PEDREIRA N.º 4241 “BARROCAL N.º 2”

REVISÃO DO PLANO DE PEDREIRA

ESTUDO DE IMPACTE AMBIENTAL

ELEMENTOS ADICIONAIS

– Extratos dos Desenhos 07 e 08 do descritor Sistemas Ecológicos, do EIA dos Parques Eólicos da Serra de Sicó – Sicó I e Sicó II. (Adaptação com a implantação da poligonal da pedreira Barrocal N.º 2).

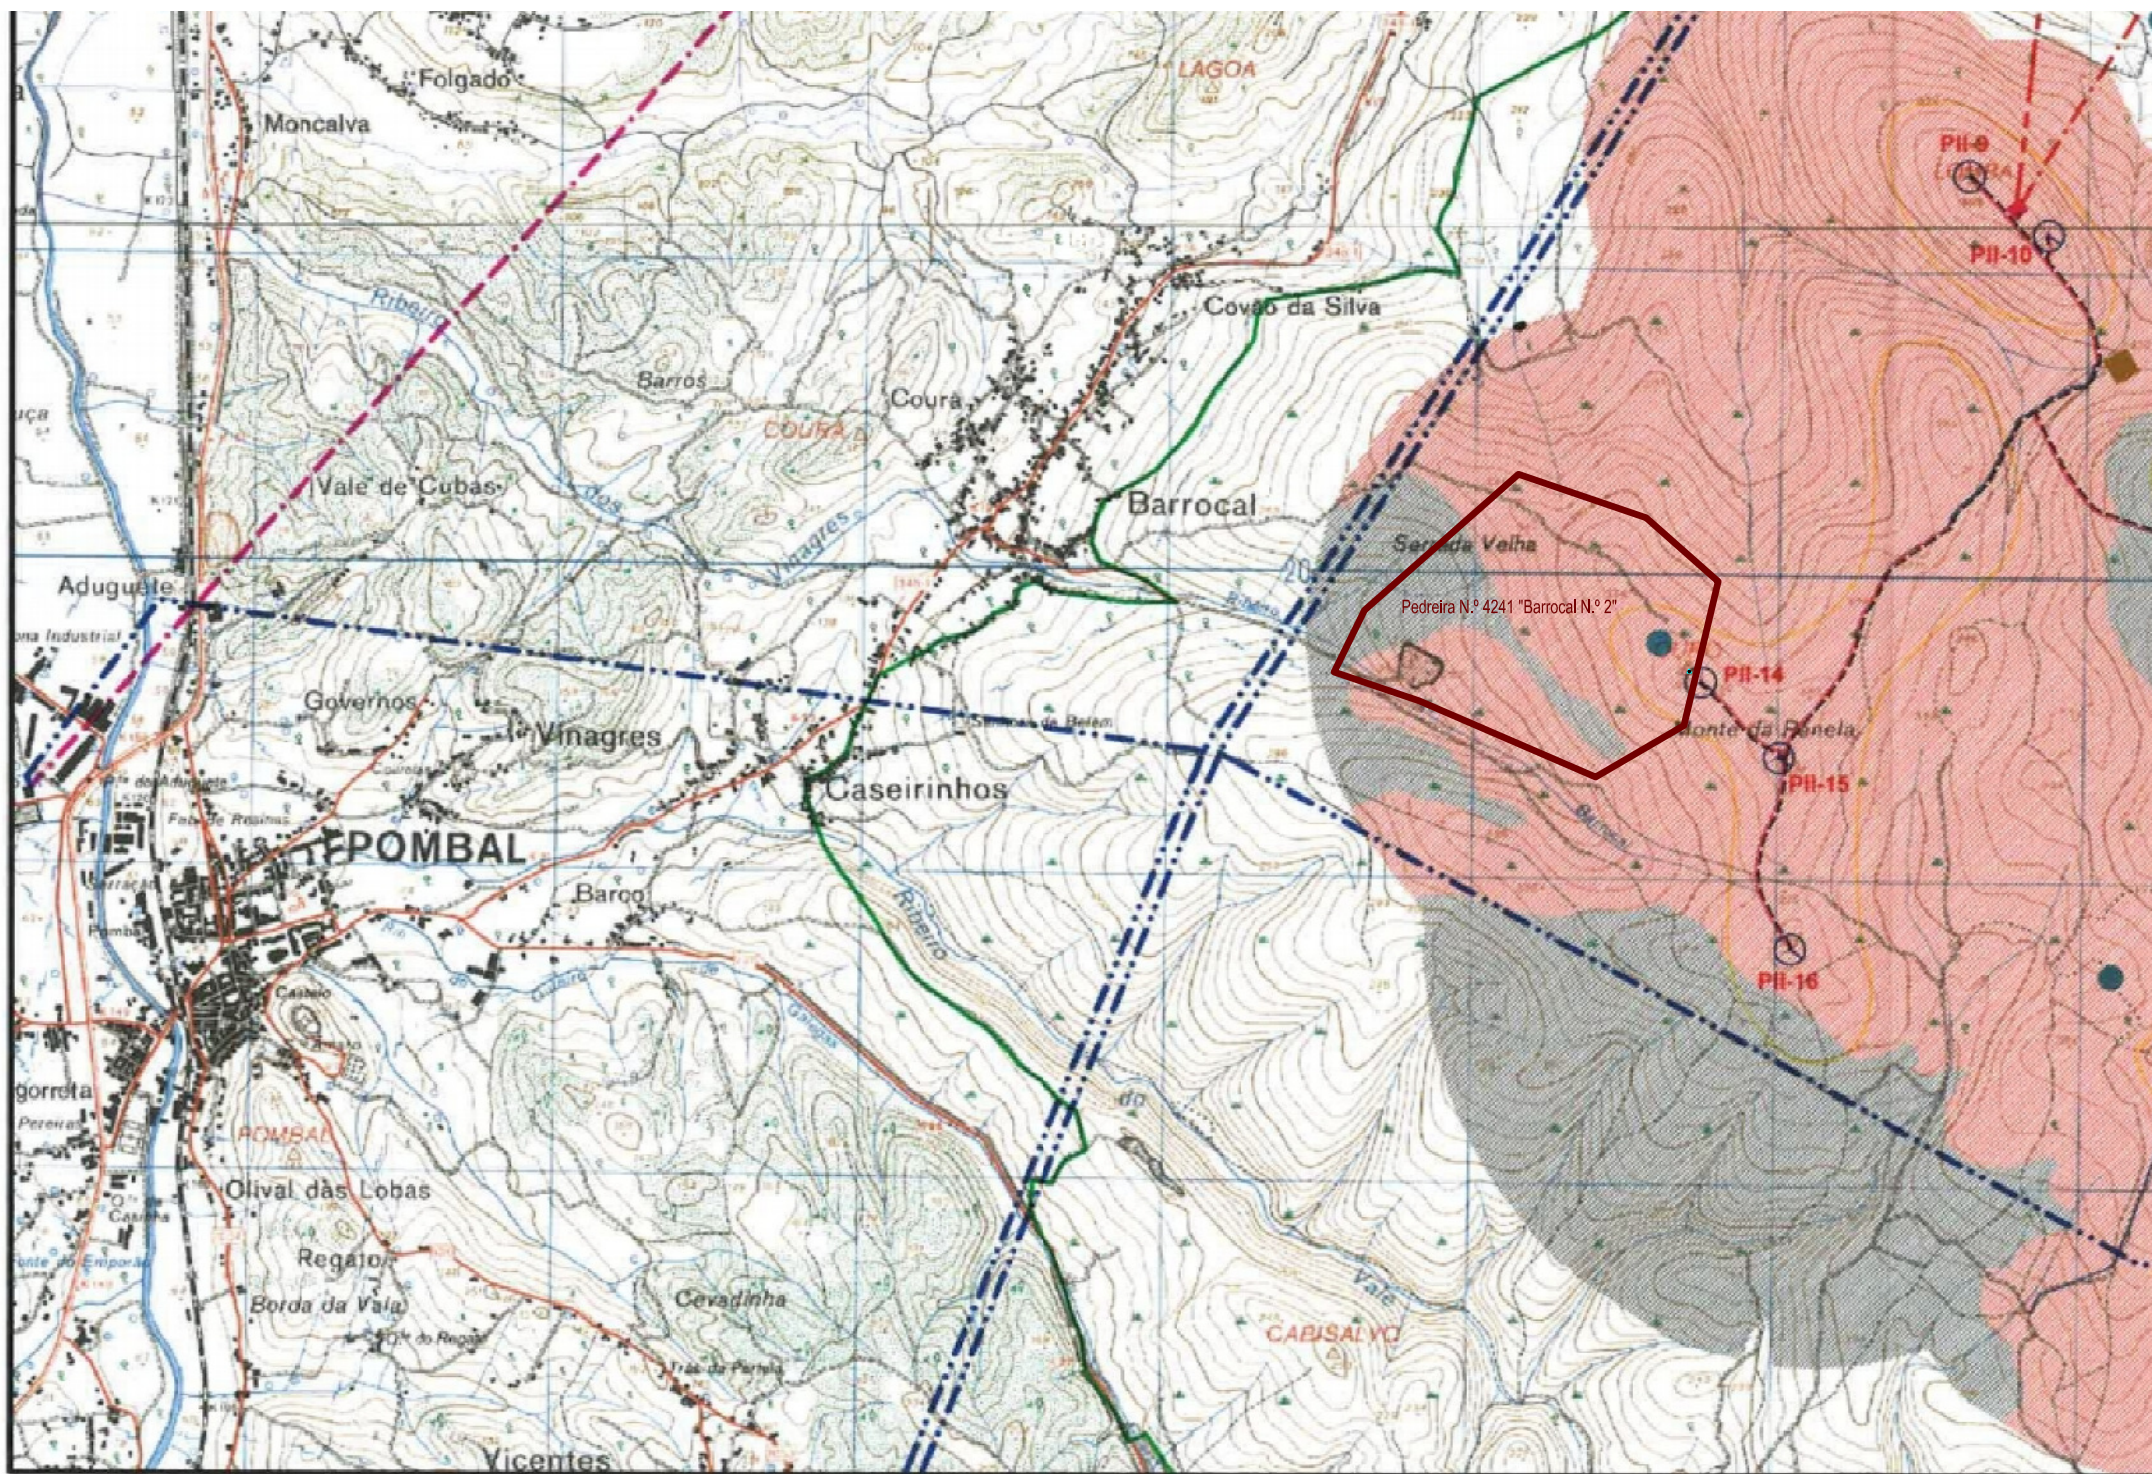
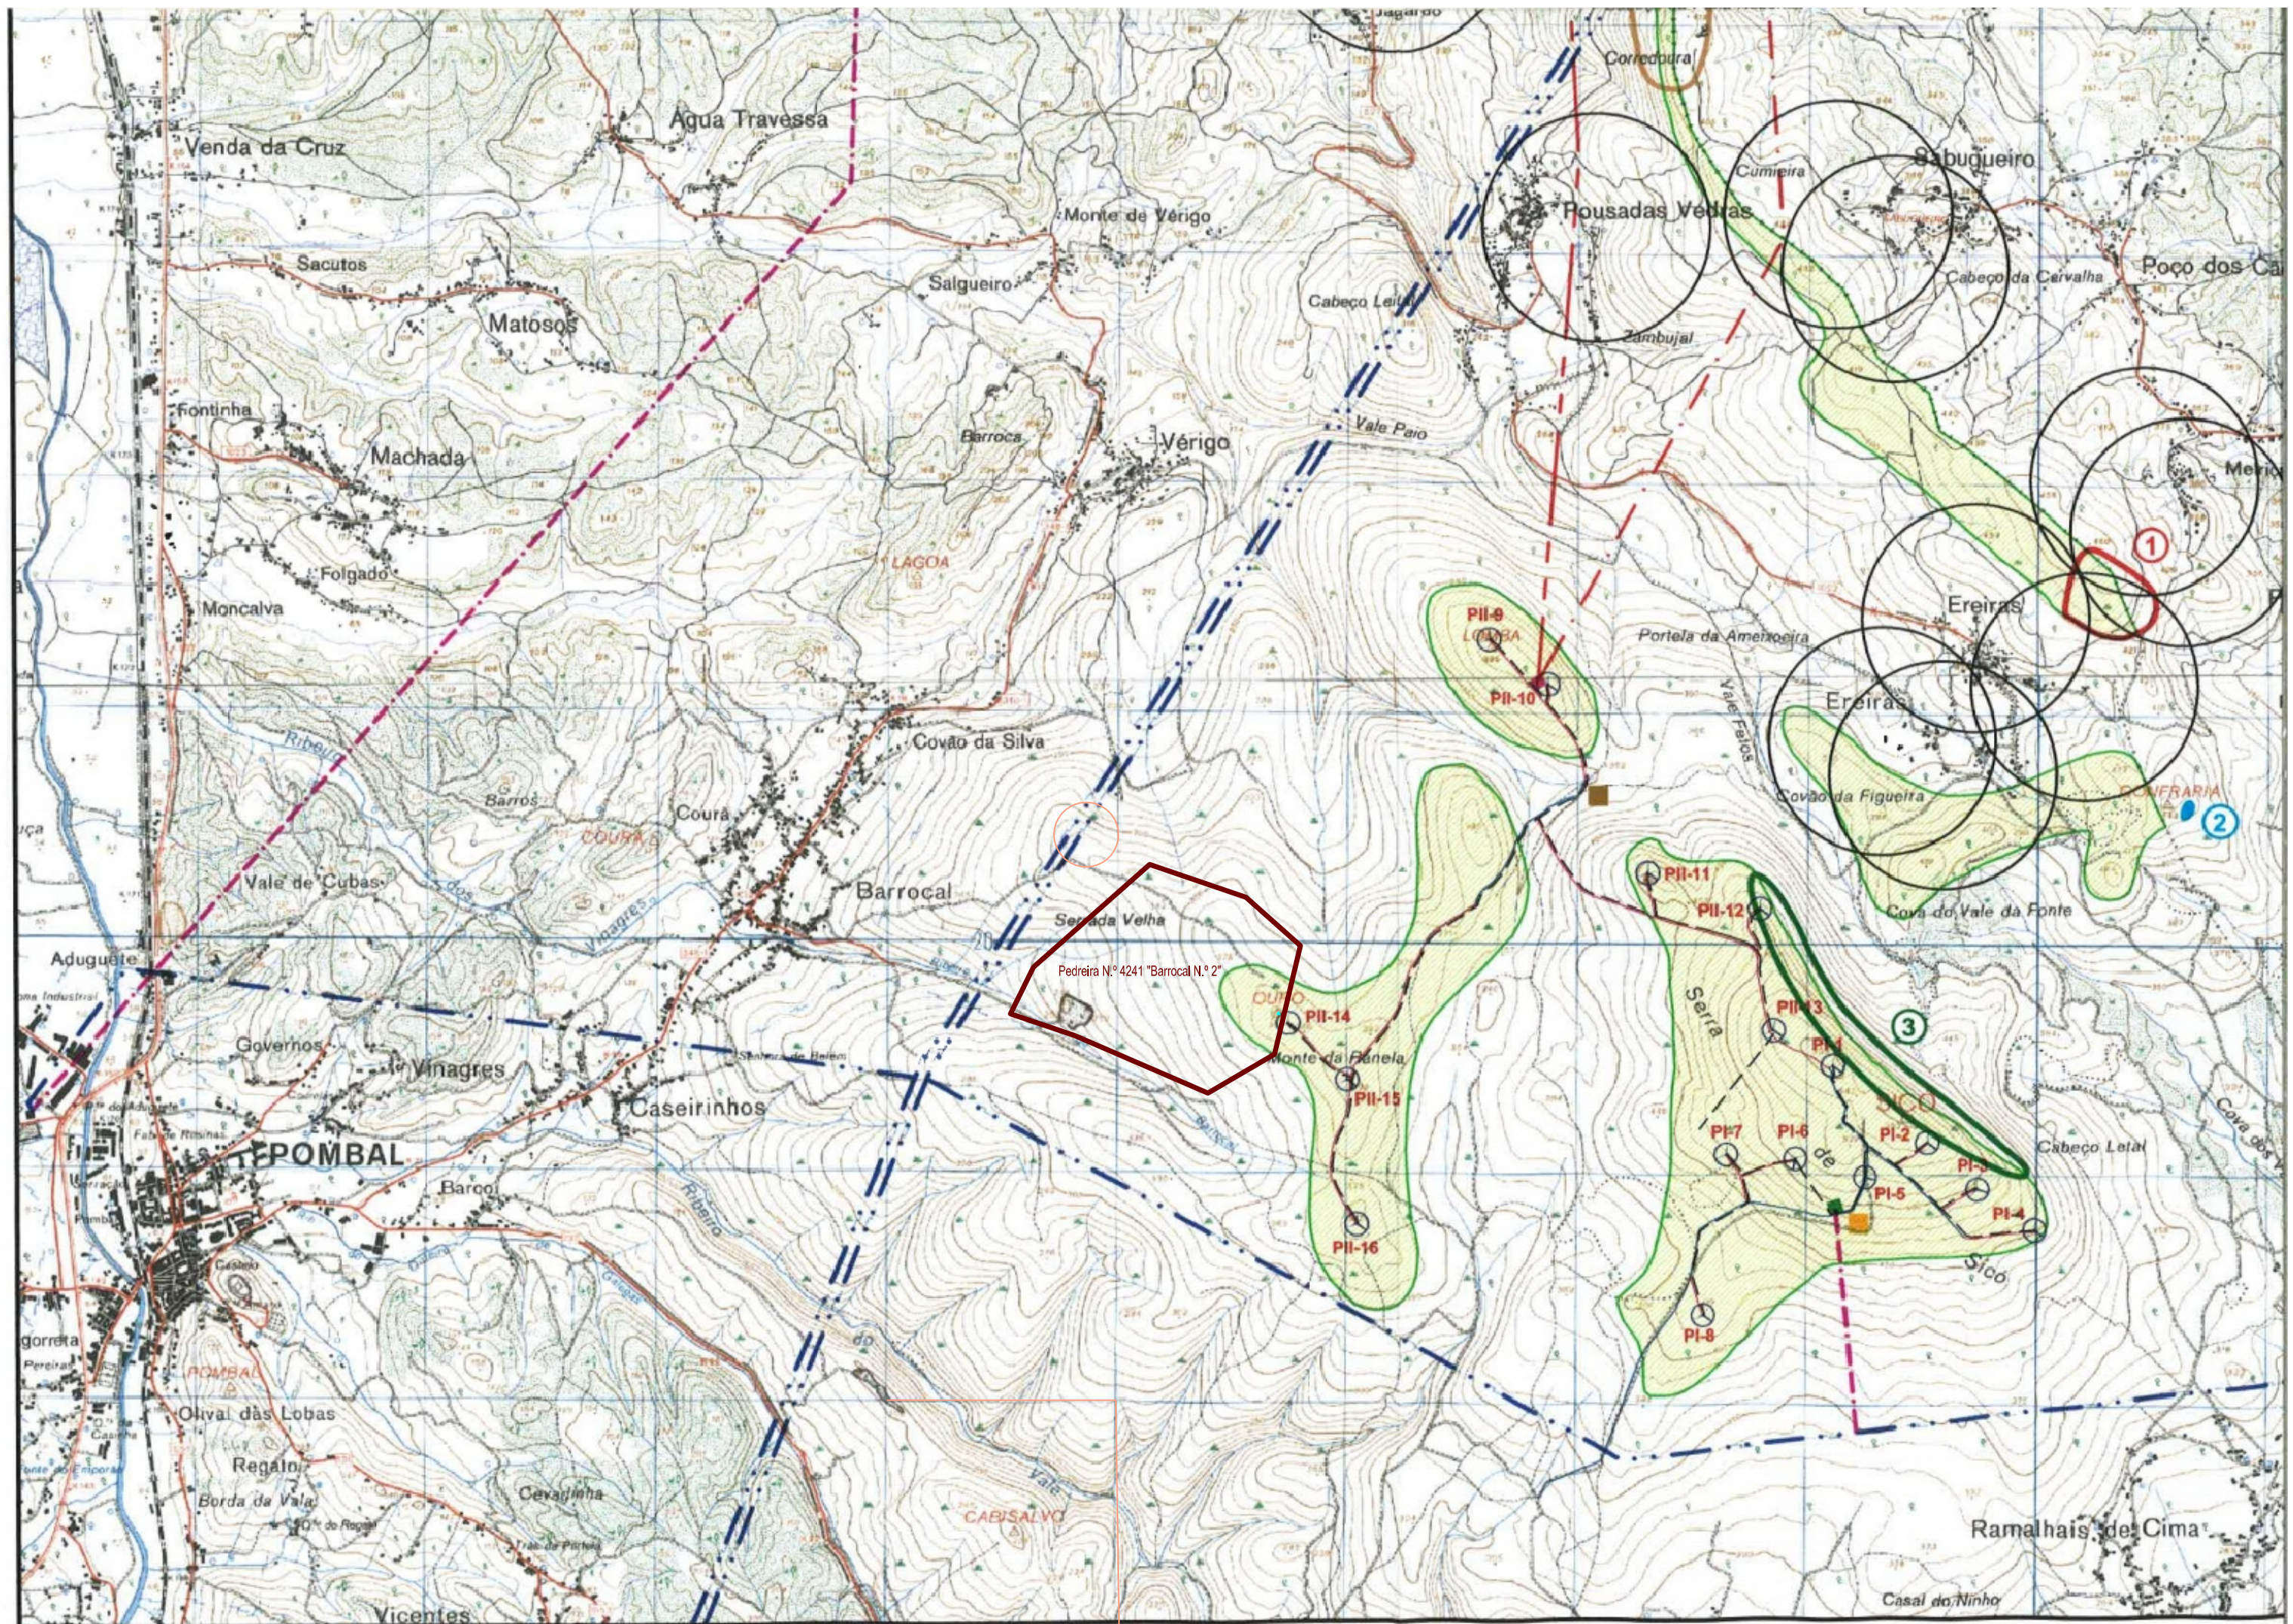
(8) Caracterização da situação de referência no respeitante à flora, vegetação e habitats considerando a situação existente antes da realização das obras de decapagem efetuada na área com cerca de 23ha realizada entre final de 2019 e início de 2020 (situação existente pouco tempo antes da data referida como da primeira visita ao local para realização de trabalho de campo), sugerindo-se, neste âmbito, a consulta por exemplo dos estudos referentes à implantação do Parque Eólico da Serra de Sicó.

Do EIA dos Parques Eólicos da Serra de Sicó – Sicó I e Sicó II, são apresentados no Anexo III extratos dos Desenhos 07 e 08, salientando-se que se trata de desenhos (e respetivas legendas) em papel de grande formato, tendo-se efetuado a digitalização dos mesmos, centrada na área da pedreira e sua envolvente, e procedido à implantação da poligonal da pedreira em estudo para uma melhor compreensão do seu enquadramento.

Analisado o descritor Sistemas Ecológicos o EIA dos Parques Eólicos da Serra de Sicó – Sicó I e Sicó II, verifica-se, especificamente no Desenho 07 (ver Anexo III), que a área onde se localiza a pedreira em análise é abrangida por uma faixa referenciada aos habitats 5330, 6210, 6220*, 8210, 8240*, 8310 e por outra faixa referenciada ao habitat 9240.

Como se pode observar no referido desenho, o habitat 9240 abrange uma extensa área cartográfica e constitui o habitat que é especificamente referenciado para a área da pedreira em causa, sujeita a decapagem.

Considera-se que este habitat 9240 não é correlacionável com os indícios atuais nem, por exemplo, com os visíveis em imagens de satélite disponíveis no Google Earth. Admite-se, que tal delimitação cartográfica deste habitat, tenha sido feita mais numa ótica de vegetação potencial para a área, do que da sua presença efetiva, pois note-se que na “Diagnose” disponível na respetiva ficha, disponível no Plano Sectorial da Rede Natura 2000 (ICNB 2021) descreve-se este habitat como “Bosques cerrados, não higrófilos, com estrato arbóreo dominado por *Q. faginea* subsp. *broteroi*, ...”, e na “Caracterização” da mesma ficha é referido “Comunidades florestais marcescentes (semi-caducifólias), de copado cerrado definindo um ambiente sombrio, dominado por *Quercus faginea* subsp. *broteroi* arbóreos¹ adultos e por vezes outras árvores.”, sendo numa nota de rodapé (¹) esclarecido que os indivíduos arbóreos deverão ter DAP, a 1,30 m do solo, de, pelo menos 0,7 m, um tronco em definido, com pelo menos 2,5 m de altura antes de ramificar em pernadas e atingindo pelo menos 4,5 m de altura total.”, condições que de forma alguma se verificam no local. Efetivamente, nos trabalhos de campo efetuados no âmbito do EIA em avaliação, foram observados apenas alguns poucos e muito dispersos indivíduos de *Quercus faginea* subsp. *broteroi* que, adicionalmente, apresentam pequeno porte (ver Fotografia III.9.4, do EIA em avaliação). Também a observação das imagens de satélite, que estão disponíveis no Google Earth desde 1985, nos mostra que essas áreas estão desde há muito tempo ocupadas por vegetação essencialmente arbustiva, com algumas pequenas árvores dispersas que, ademais, na maioria dos casos, pelas observações feitas *in loco*, são de *Olea europaea*/*Olea europaea* var. *silvestris* e não de *Quercus faginea* subsp. *broteroi*. Neste contexto, não se afigura adequado que tenha sido referenciada tão grande área ao habitat 9240, sobretudo de forma isolada, nem, por conseguinte, que o mesmo possa ter ocorrido na área em causa sujeita à decapagem.
